**Réponses aux
questions et
commentaires du
MELCC – 2^e série
(QC-2-1, 2-2, 2-3 et 2-19)**

Réalisation d'une voie
ferroviaire contournant le
centre-ville de la ville de Lac-
Mégantic sur le territoire des
municipalités de Nantes, Lac-
Mégantic et Frontenac

23 avril 2019

Feuillet A3

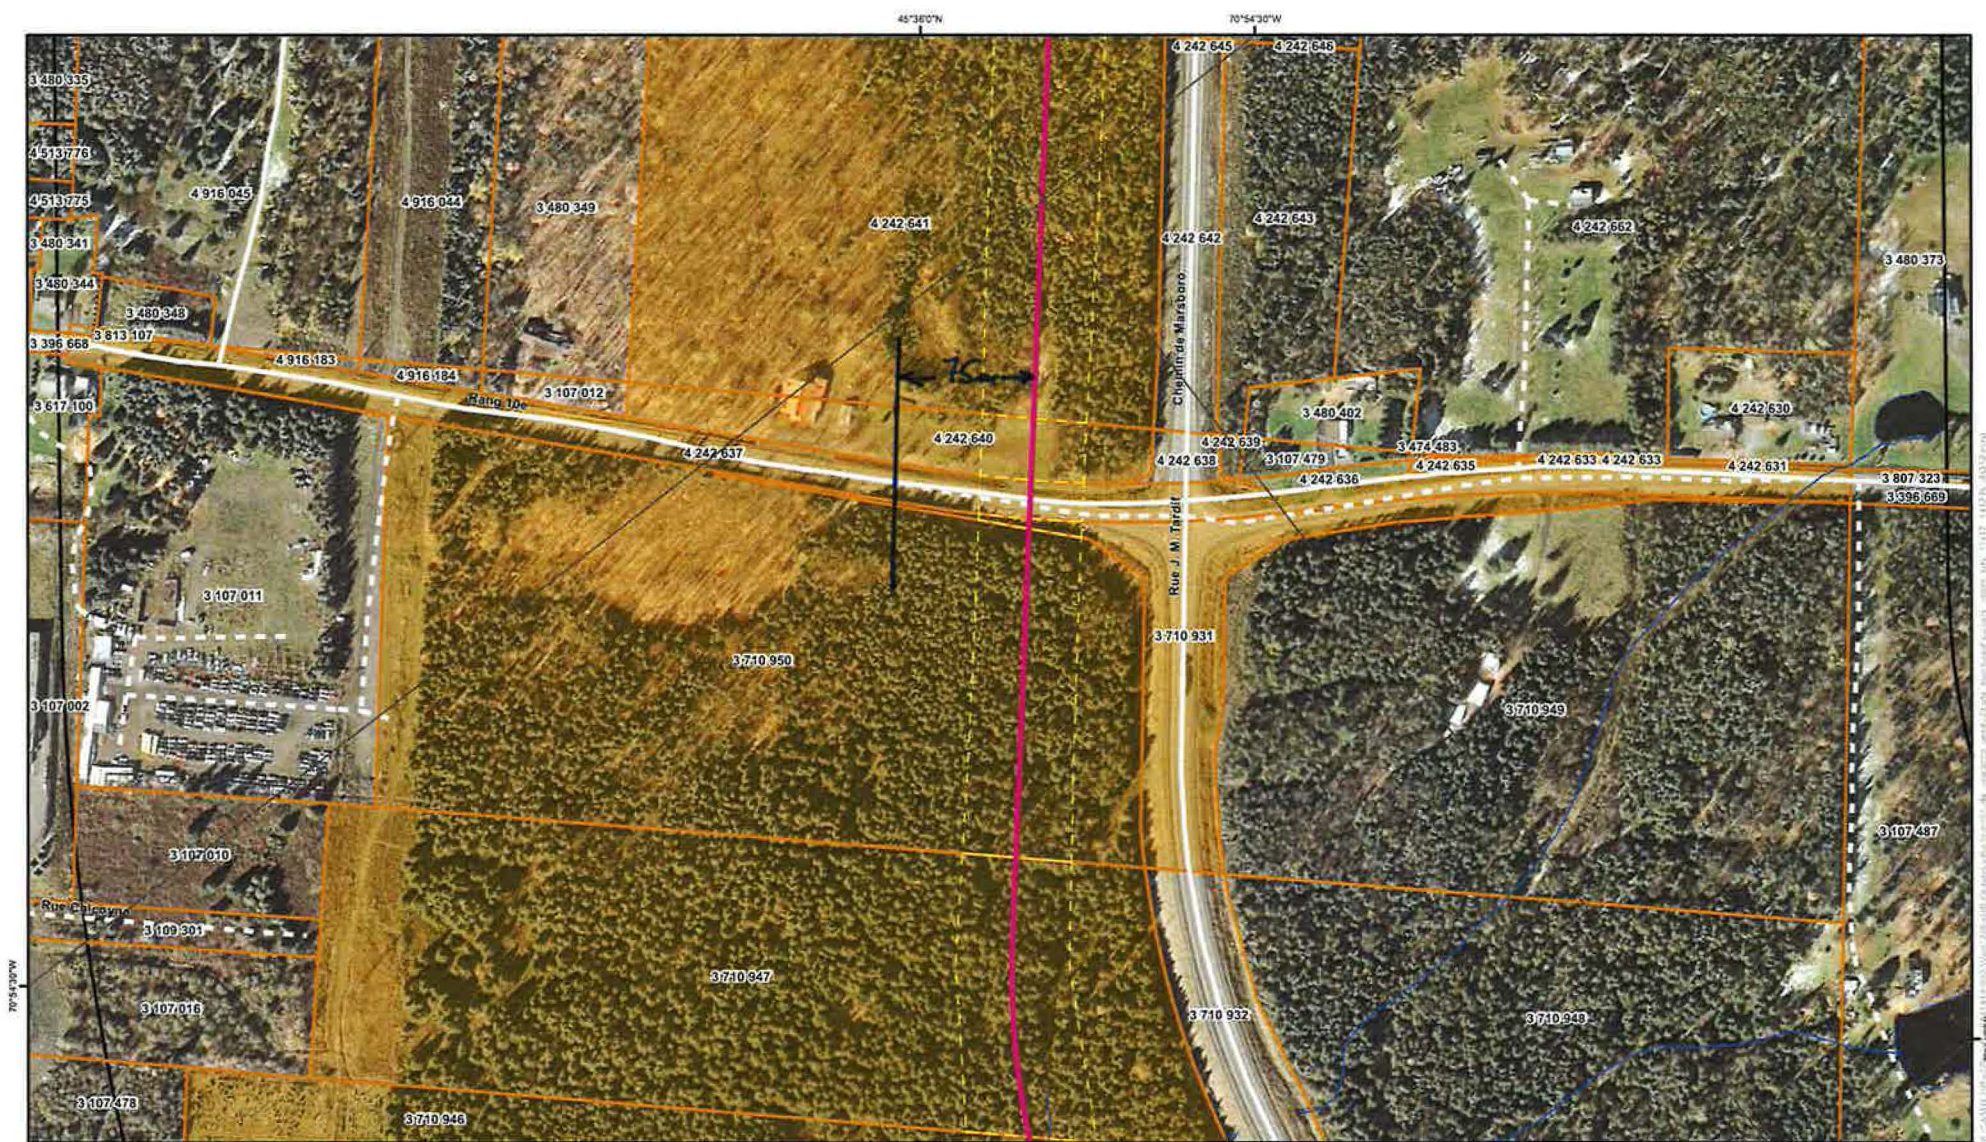
Dans sa réponse à la QC-56, l'initiateur fait référence à un document (Lignes directrices applicables aux nouveaux aménagements à proximité des activités ferroviaire¹ — section 3.3), qui « recommande une distance minimale de 30 m entre la limite d'une nouvelle emprise ferroviaire et la façade des bâtiments existants pour limiter les effets des vibrations ». Nous n'en avons pas la même lecture. Selon notre compréhension, cette section porte plutôt sur les marges de recul pour tout nouvel aménagement résidentiel à proximité d'une voie ferrée existante, nouvelle construction qui pourrait alors être construite en fonction des vibrations. La section 3.5 et l'annexe C du même document mentionnent plutôt que les vibrations doivent être évaluées et peuvent avoir un impact jusqu'à 50, voire 75 m. Nous considérons donc que l'initiateur n'a pas répondu à la question initiale. Encore une fois, le transport ferroviaire génère des ondes qui peuvent mettre en vibration le sol et donner naissance à des ondes (vibrations) solidiennes. Ces vibrations sont de nature à causer et à augmenter la nuisance (INSPQ²-page 22 et annexe E). Est-ce qu'il pourrait y avoir un impact des vibrations sur les résidents des bâtiments situés entre 30 et 75 m de la voie ferrée? Si oui, quelles sont les mesures de mitigation proposées?

Sur les cartes mises en annexe, nous avons identifié les résidences qui se retrouveraient à 75 mètres et moins de la nouvelle emprise ferroviaire de la voie de contournement proposée. Ces cartes illustrent les seuls endroits où cette situation interviendrait, soit :

- Carte A3 : le nouveau tracé s'éloigne progressivement des résidences qui étaient affectées par le tracé existant (impact positif).
- Carte A7 : le bâtiment de l'érablière au 10^e Rang n'est pas touché (pas d'impact)
- Carte A10 : les résidences au nord et au sud de la voie ferrée sont dans cette zone (2 résidences possiblement impactées)
- Carte A17 : la résidence sera acquise (pas d'impact)
- Carte A21 : seuls des bâtiments de ferme sont dans cette zone, la résidence est à l'extérieur de celle-ci (pas d'impact)
